**Gemeente  
Amsterdam**

**Nota van  
Beantwoording**

**Voorlopig ontwerp  
groot onderhoud driemond,  
fase 3**

**Stadsgebied Weesp**

Bijlage 1- behorend bij reactie B2a

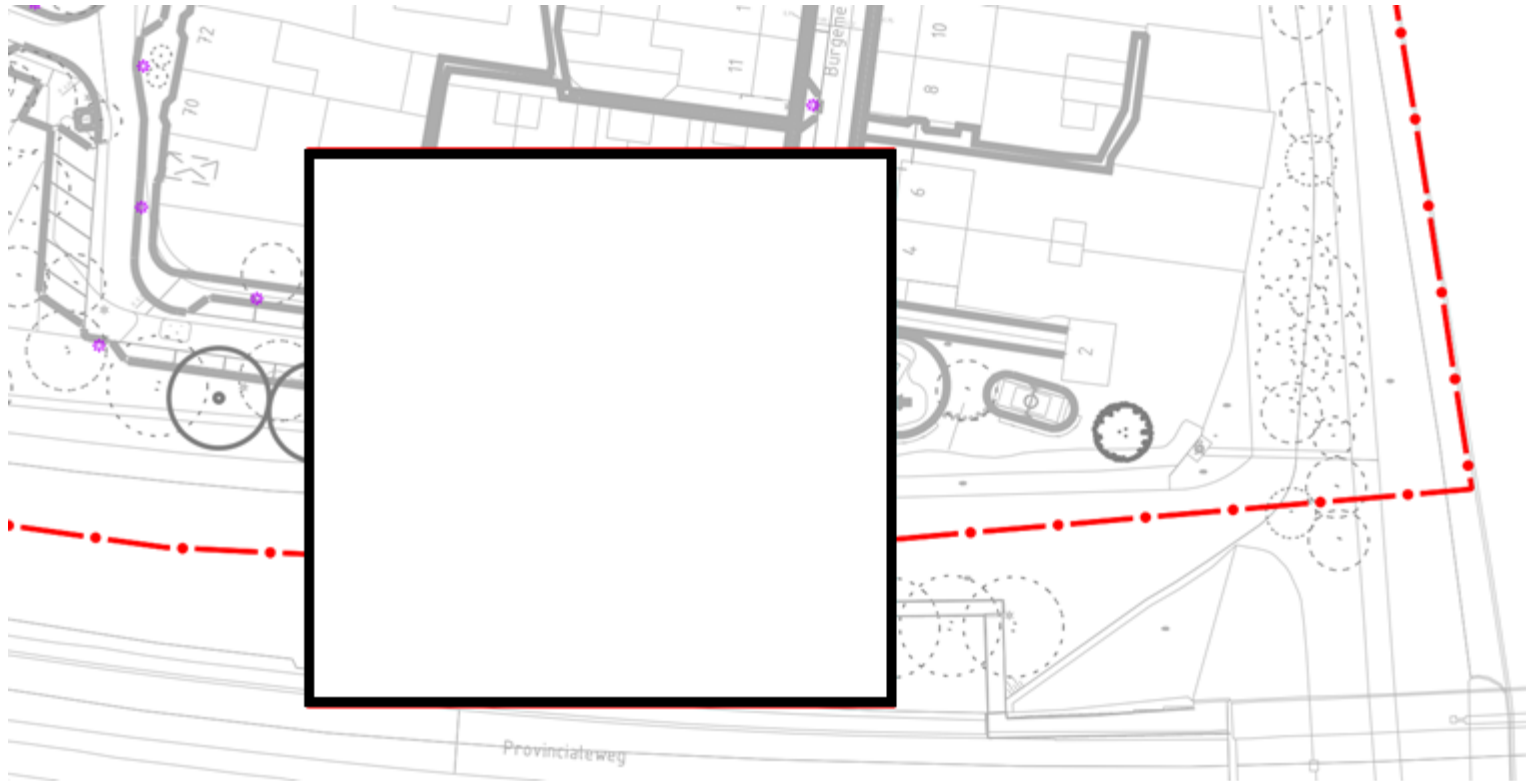
2.	<b>B2a</b>	<b>Verlichting</b>	
Mail, 9 december 2021	<p>Kan aub de lantaarnpaal welke nu recht voor mijn deur/entree hek staat getekend verplaatst worden naar de erf-scheiding. Hij staat op zijn nieuwe locatie echt heel erg in de weg.</p>	<p>De locaties voor lichtmasten zijn bepaald op basis van het criterium dat in heel Driemond een minimale lichtsterkte moet worden gerealiseerd. Dit is noodzakelijk om de verkeersveiligheid en een gevoel van sociale veiligheid in het donker te kunnen waarborgen. Het lichtplan is opgesteld door de afdeling openbare verlichting van de gemeente Amsterdam. De nieuwe locaties van lichtmasten worden daarom in principe niet gewijzigd in het ontwerp.</p> <p>In uw nieuwe situatie wordt voor uw woning aan de Burgemeester Mulstraat een trottoir van ca. 2.10 meter gerealiseerd. Dit is fors breder dan het trottoir in de huidige situatie. Verder wordt de lichtmast op de rand van het trottoir geplaatst, tegen het parkeervak aan. Er is daarmee geen sprake van een toegangsbelemmering voor uw voortuin. De locatie van de lichtmast blijft daarom ongewijzigd.</p>	Nee

Bijlage 3 - behorend bij reactie B8

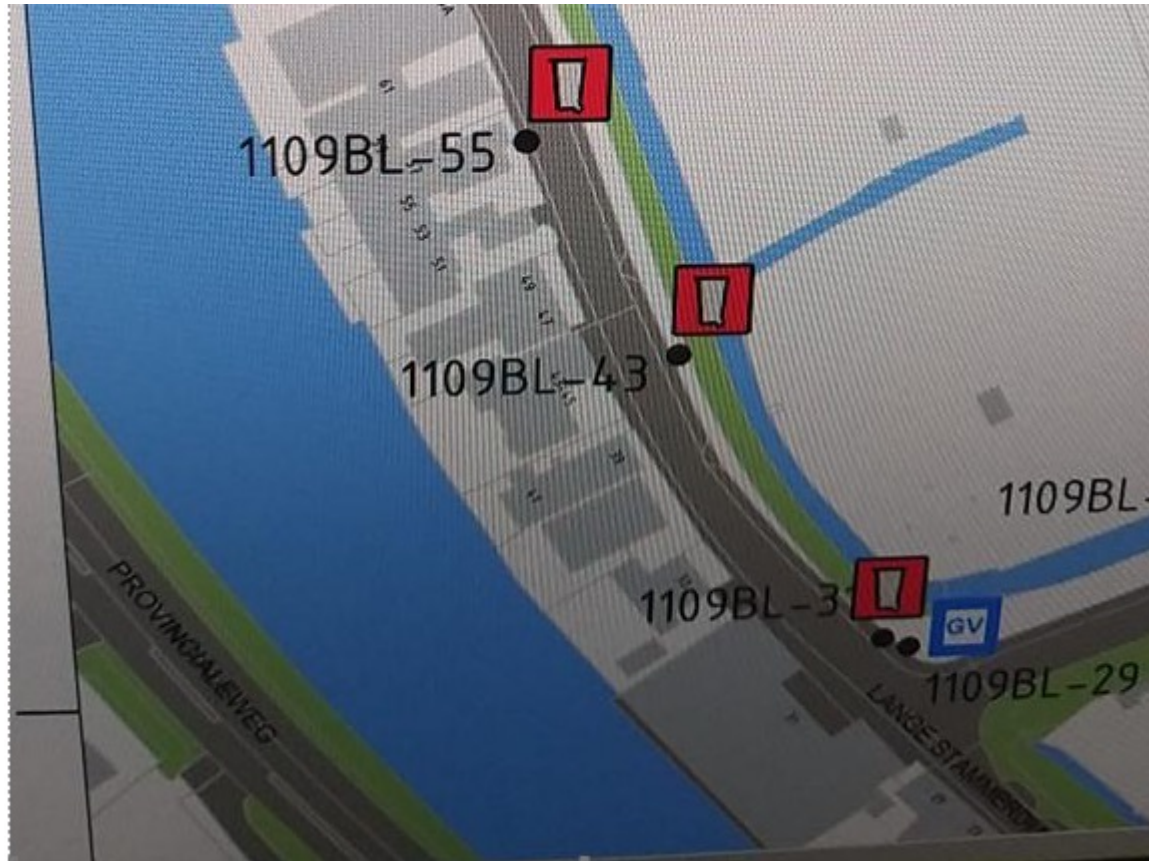
Volgnr.	Code indiener en ingediende reactie	Thema en antwoord	In DO aangepast (Ja/Nee/n.v.t.)
8.	B8	Afval, kabels, drempels	
Mail, 24 december 2021	<p>Naar aanleiding van het voorlopig voorontwerp Lange Stammerdijk zijn wij uiterst verbaasd dat er aan ons eerder gedane bezwaarschrift (zie bijlage) betreffende Afvalinzameling geen gehoor meer is gegeven.</p> <p>Door de gemeente waren de ondergrondse afvalcontainers en inzameling grofvuil naar aanleiding van ons bezwaarschrift verplaatst naar 1109 BM 83 en 1109 BM 31 zie onderstaande locaties. In het voorontwerp van 23 november worden de ondergrondse afvalcontainer en grofvuil ophaalplaats recht voor ons huis geplaatst.</p> <p>Het is de enige woning aan deze zijde van de weg en wij gaan er dus niet mee akkoord dat hier een ondergrondse container en grofvuil opstelplaats worden gerealiseerd.</p> <p>De grofvuilplaatsen worden gedurende de avonduren tot in de nacht zeer frequent bezocht door personen die afval dumpen of overhoop halen die niet uit Driemond komen, onze woon- en slaapkamers grenzen aan de weg dus gaarne hier rekening mee houden.</p> <p>Er zijn zoals eerder door ons aangegeven meerdere locaties mogelijk waarbij dit niet ten koste gaat van ons woongenot en de overlast die dit veroorzaakt, waarbij bovendien ook niet in een dijklichaam hoeft te worden gegraven.</p> <p>Tevens wil ik u er nog op attenderen dat er in de zone een glasvezelkabel loopt naar VTV Linnaeus en VTV Frankendael.</p> <p>Naar aanleiding van bovenstaande, verzoeken wij u dringend het voorstel aan te passen, zie eerdere voorstellen uit eerdere bezwaarschrift (zie bijlage).</p> <p>Tevens wordt er in het voorlopig ontwerp een drempel gerealiseerd waarbij er schade ontstaan aan de niet gefundeerde woningen langs de Lange Stammerdijk, wij verzoeken u het ontwerp hierop aan te passen en de wegversmallingen in de oude situatie terug te plaatsen.</p>	<p>1. Om een zo compleet mogelijk Voorlopig Ontwerp te kunnen maken en te komen tot een integraal plan voor de openbare ruimte is voor het project Groot Onderhoud Driemond gekozen om indicatieve afvallocaties in te passen in het ontwerp voor de openbare ruimte. Dit geldt voor zowel de locaties van ondergrondse afval als de grofvuillocaties. Locaties van afvalinzameling worden o.a. bepaald op basis van loopcirkels, bereikbaarheid door vuilophaalwagens, beschikbare ruimte, aanwezigheid van kabels en leidingen, en worden door de Directie Afval en Grondstoffen van de gemeente Amsterdam aangewezen. De locaties zoals door Directie Afval en Grondstoffen aangegeven zijn leidinggevend. Het is uiteraard onze insteek geweest om hetzelfde kaartmateriaal te presenteren, we vinden het erg vervelend dat dit blijkt niet volledig is gelukt.</p> <p>Na ontvangst van uw reactie hebben wij u per mail geïnformeerd (d.d.27 december 2021) over het feit dat er op dit moment een procedure loopt waar de afvalvoorzieningen in Driemond komen. Alle informatie rondom dit project vindt u op <a href="https://containers.amsterdam.nl/driemond/">https://containers.amsterdam.nl/driemond/</a>. Wij hebben u aangeraden uw bezwaar met betrekking tot de afvalplekken en ook uw suggestie voor de inrichting rondom ondergrondse afvalbakken rechtstreeks naar <a href="mailto:inzamelvoorzieningen.zuidoost@amsterdam.nl">inzamelvoorzieningen.zuidoost@amsterdam.nl</a> te sturen zodat deze kan worden meegenomen in de procedure.</p> <p>2. Dank voor uw melding met betrekking tot aanwezige kabels en leidingen.</p> <p>3. Naar aanleiding van meerdere bezwaren over het realiseren van verkeersdrempels op de Lange Stammerdijk vanwege het mogelijk ontstaan van schade aan woningen, is besloten geen verkeersdrempels toe te passen. Snelheidsremmers in de vorm van verkeersgeleiders en versmallingen, zoals in de bestaande situatie, zullen terugkomen op de Lange Stammerdijk.</p>	<p>1. Niet van toepassing</p> <p>2. Nee</p> <p>3. Ja</p>

Bijlage 5 - behorend bij reactie B11

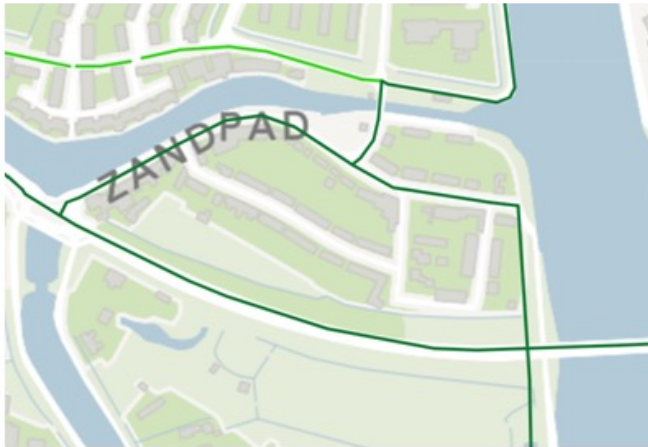
Volgnr.	Code indiener en ingediende reactie	Thema en antwoord	In DO aangepast (Ja/Nee/n.v.t.)
11.	B11	Verkeer	
Mail, 4 januari 2022	<p>23 december hebben we elkaar gesproken over het VO Groot onderhoud Driemond fase 3. Vanuit de Vervoerregio Amsterdam constateren wij dat de voorzieningen voor het fietsverkeer onvoldoende zijn in het ontwerp. Zandpad Driemond en Jaargetijden maken immers onderdeel uit van zowel Plusnet fiets (Gemeente Amsterdam) als het Regionaal Netwerk Fiets (Vervoerregio Amsterdam).</p> <p>Om deze reden zouden wij graag maatregelen zien die het regionale fietsnetwerk verbeteren conform de richtlijnen uit CROW-publicatie Ontwerpwijzer Fietsverkeer, waarbij tegemoet wordt gekomen aan 5 hoofdeisen voor goede fietsinfrastructuur: comfort, directheid, aantrekkelijkheid, veiligheid en samenhang.</p> <p>Rekening houdend met de richtlijnen en hoofdeisen, zien wij in het voorliggende ontwerp concreet de volgende mogelijkheden.</p> <ul style="list-style-type: none"> <li>- Het toepassen van fietsvriendelijke en samenhangende materialisering. Bij voorkeur in rood asfalt.</li> </ul> <p>Indien keuze om redenen toch valt voor elementenverharding, dan toepassing van persstreng-klinkers. Deze staan bekend als comfortabel voor fietsers. Aangezien Zandpad de ontsluitingsweg is voor Driemond, is goede fundering van belang. Elementenverharding is niet ideaal als er regelmatig zwaar verkeer overheen moet gaan.</p> <ul style="list-style-type: none"> <li>- Voorrang op het regionale fietsnet. Dit sluit aan bij het huidige gebruik en verkeersintensiteiten;</li> </ul>	<p>Verkeer</p> <p>Om de snelheid van het gemotoriseerd verkeer te matigen is het gebruik van elementenverharding in de rijbaan vastgesteld.</p> <p>Wat betreft het voorrang verlenen aan regionaal fietsverkeer stuit dat op twee problemen. De eerste is dat op kruispunt Zandpad-Jaargetijdenstraat (fase 3) het regionale netwerk splitst en elke tak onderdeel is van het netwerk. Voor kruispunt Jaargetijdenstraat-Lange Stammerdijk (fase 2) geldt dat een verkeersveilige inrichting waar fietsers voorrang krijgen in de link afslaande beweging vanaf het solitaire fietspad op recht afslaand gemotoriseerd verkeer vanuit de tegenrichting zo goed als onmogelijk is. Om deze redenen kan geen voorrang worden verleend aan regionaal fietsverkeer.</p>	Nee

Bijlage 7 - behorend bij reactie B15

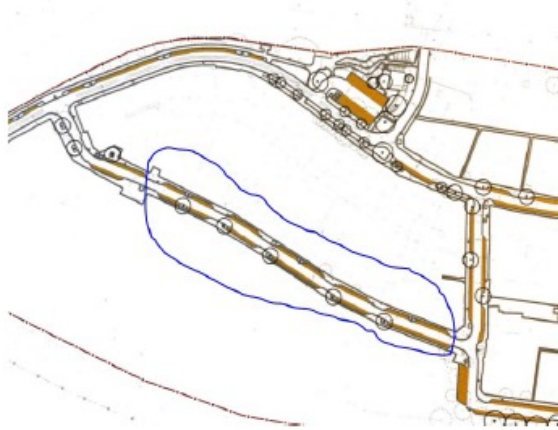
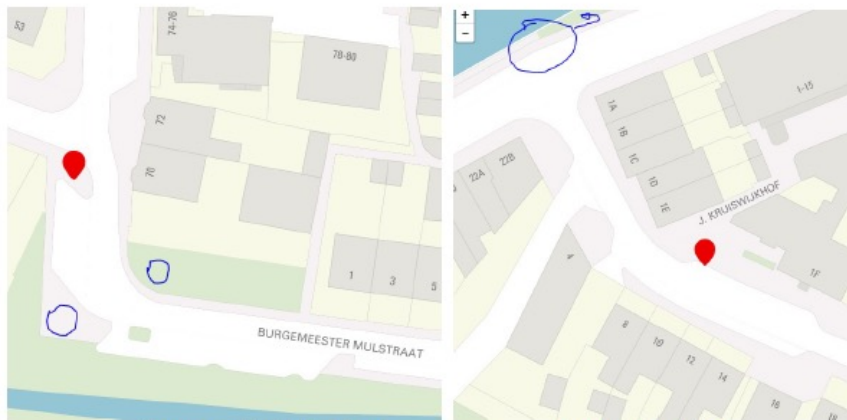
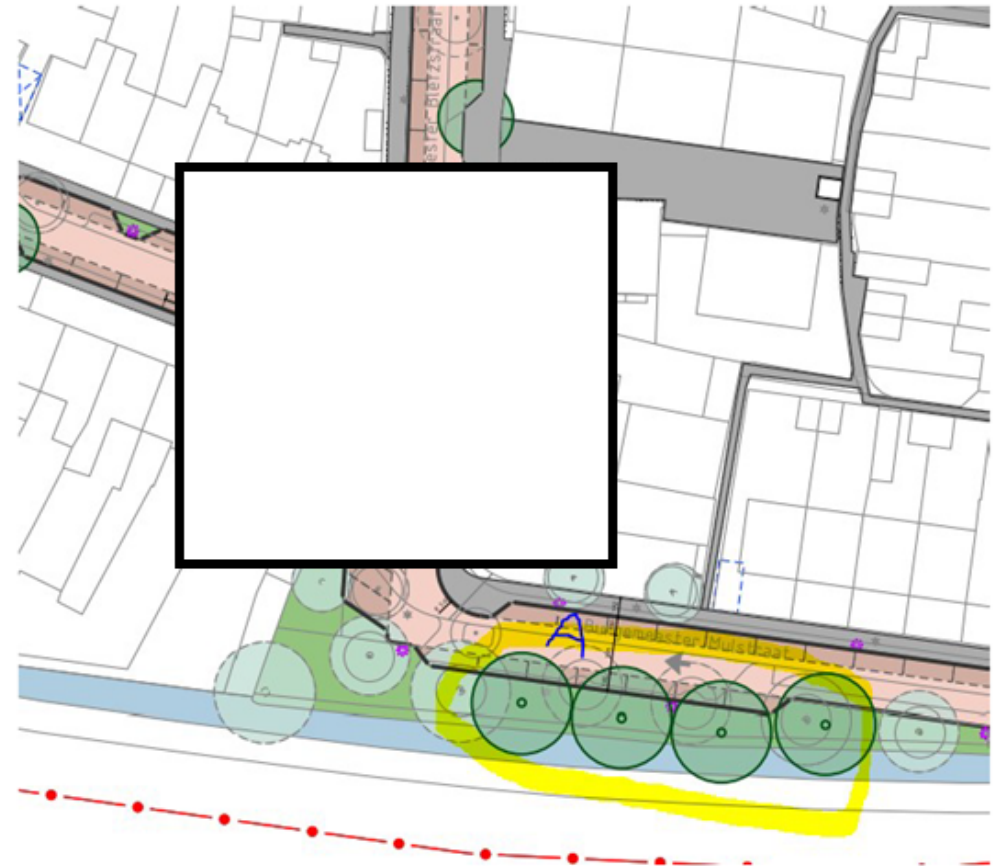
Volgnr.	Code indiener en ingediende reactie	Thema en antwoord	In DO aangepast (Ja/Nee/n.v.t.)
	<p>Kortom een plan waarbij de leefbaarheid in de Bletzstraat verbetert en waarbij er vanuit de bewoners 100% draagvlak is toegezegd. Kijken we naar het Ontwerp Openbare Ruimte en specifiek naar de Burgemeester Bletzstraat dan zijn wij niet tevreden met het voorlopig ontwerp. Wij ervaren een gemiste kans in het kader van het participatie proces.</p> <p>De openbare ruimte is erg smal. Vandaag de dag zijn er officieel 31 parkeerplaatsen, maar er staan ook nog eens, links en rechts ca. 30 auto's op de stoep geparkeerd. Het is het project team gelukt om in de beperkte openbare ruimte 46 parkeerplaatsen te realiseren. Echter de afmetingen van trottoir, parkeerruimte en straat zijn minimaal. Aan beide zijde is het trottoir 1.05-1.10m. De breedte van de parkeervakken 1.80m en de rijweg 3.85m. Wat bedoelen wij met gemiste kans participatie proces! Wij hebben de heer Pieter Revet betrokken bij dit proces. De heer Revet is voorzitter van de Bewoners Belangen Vereniging Eigen Haard). Een jaar geleden(dec.2020) hebben wij alle bewoners bezocht, in dit deel van de Burgemeester Bletzstraat. Wij hebben gevraagd of de bewoners er geen probleem mee zouden hebben dat er maximaal een meter van hun tuin zou worden gebruikt. Dit om het project team te helpen een ruimte te ontwikkelen waarin beter geparkeerd en (zeer belangrijk) voldoende ruimte voor voetgangers kan worden gecreëerd. Met andere woorden... heeft de gemeente 10 cm nodig... is het ook goed.</p> <p>De woningen zijn allen van huurdersvereniging Eigen Haard. Unaniem gaan alle bewoners (huurders) akkoord en geven toestemming maximaal 1.00m van hun tuin af te staan. Op deze manier duidelijk aangevend mee te denken voor een betere leefomgeving in de toekomst. Van alle bewoners hebben wij een handtekening voor akkoord in ons bezit. Een mooi staaltje van participatie! Het valt te betreuren dat hier in het Voorlopig Ontwerp geen gebruik van is gemaakt. De project Manager Groot Onderhoud Driemond, de heer X, noemde tijdens een van onze gesprekken het ontwerp in dit gedeelte van de Burgemeester Bletzstraat een "geitenpaadje". Dat zegt voldoende! Wij missen hier toekomst visie. Denk bijvoorbeeld aan elektrisch rijden vanaf 2030. Vuilophaaldiensten en hulpdiensten gaan hinder ondervinden. Vraag: Onze vraag concreet is of er nogmaals naar deze aangedragen oplossing (inleveren maximaal 1 meter tuin) kan worden gekeken, zodat wij voor de komende 40 jaar een toekomstbestendige straat krijgen?</p>	<p>5. Omdat er in de bestaande openbare ruimte ook een ontwerp kon worden gemaakt dat verkeerveilig is, waarbij het trottoir begaanbaar blijft en dat flink meer parkeerplaatsen mogelijk maakt, kan de gemeente met het huidige ontwerp voldoen aan alle uitgangspunten en hoeven de voortuinen niet te worden geraakt.</p>	<p>5. Nee</p>

Bijlage 8 - behorend bij reactie B18

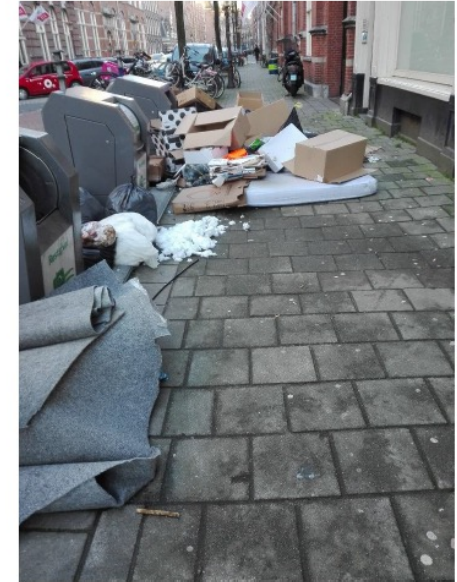
Volgnr.	Code indiener en ingediende reactie	Thema en antwoord	In DO aangepast (Ja/Nee/n.v.t.)
19.	B18	Afval	
Mail, 11 januari 2022	<p>Hierbij reageer ik op de vuilophaalplek Zandpad Driemond 30-32. Als bewoner van X ( en voorheen nummer X) zie ik dat u de plek voor zowel de containers de het grofvuil meer naar de uitrit verplaatst. Dit levert contreet 2 problemen op:</p> <ol style="list-style-type: none"> <li>1- De bakken zullen voor de dagelijks gebruikte inrit komen</li> <li>2- Grofvuil zal – voor lange delen op de in/uitrit versperren</li> </ol> <p>Dit is niet mogelijk.</p> <p>Een eenvoudige oplossing is het handhaven van de langere plek zoals nu al aanwezig. We houden de plek altijd al schoon en vrij van resten die achterblijven. Het is echt niet mogelijk dat er een mix plaatsvindt op de uitrit.</p> <p>Verder sluit ik me aan bij de opmerkingen die u al van de burens op nummer X ontving. Zie onder.</p>	<p>Om een zo compleet mogelijk Voorlopig Ontwerp te kunnen maken en te komen tot een integraal plan voor de openbare ruimte is voor het project Groot Onderhoud Driemond gekozen om indicatieve afvallocaties in te passen in het ontwerp voor de openbare ruimte. Dit geldt voor zowel de locaties van ondergrondse afval als de rolcontainer- en grofvuillocaties. Locaties van afvalinzameling worden o.a. bepaald op basis van loopcircels, bereikbaarheid door vuilophaalwagens, beschikbare ruimte, aanwezigheid van kabels en leidingen. De locaties worden door de Directie Afval en Grondstoffen van de gemeente Amsterdam aangewezen. De locaties zoals door Directie Afval en Grondstoffen aangegeven zijn leidinggevend. Het is uiteraard onze insteek geweest om hetzelfde kaartmateriaal te presenteren, we vinden het erg vervelend dat dit blijkbaar niet volledig is gelukt.</p> <p>Na ontvangst van uw reactie hebben wij u per mail geïnformeerd (d.d. 11 januari 2022) over het feit dat er op dit moment een procedure loopt waar de afvalvoorzieningen in Driemond komen. Alle informatie rondom dit project vindt u op <a href="https://containers.amsterdam.nl/driemond/">https://containers.amsterdam.nl/driemond/</a>. Wij hebben u aangeraden uw bezwaar met betrekking tot de afvalplekken en ook uw suggestie voor de inrichting rondom ondergrondse afvalbakken rechtstreeks naar inzamelvoorzieningen.zuidoost@amsterdam.nl te sturen zodat deze kan worden meegenomen in de procedure.</p>	Niet van toepassing
